LuK Service Info

Part Nr. 223 0028 10 – 230/230mm TGU6

TB1018

Info: New design / Neues Design / Nouvelle conception / Nuevo diseño / Nuovo disegno / Nuovo segno

Art.-Nr.:223 0028 10

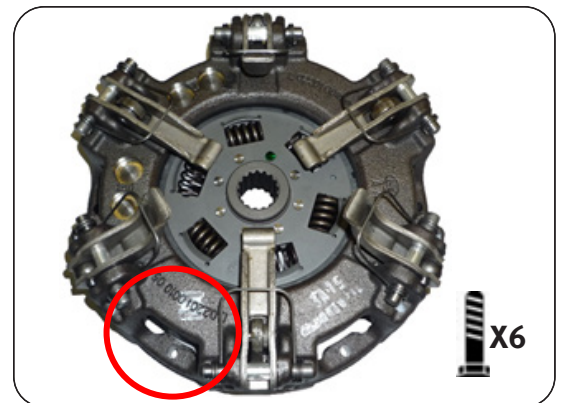
This new design utilises the latest clutch technology, using a vented housing for improved cooling and heat dispersal. Fully interchangeable with existing clutches with no modifications required to vehicle or flywheel. A new fixation bolt set 411 0033 11 6 x M8 x 1.25 x 45mm + Conical washer is supplied with new designs to accommodate the lower housing.
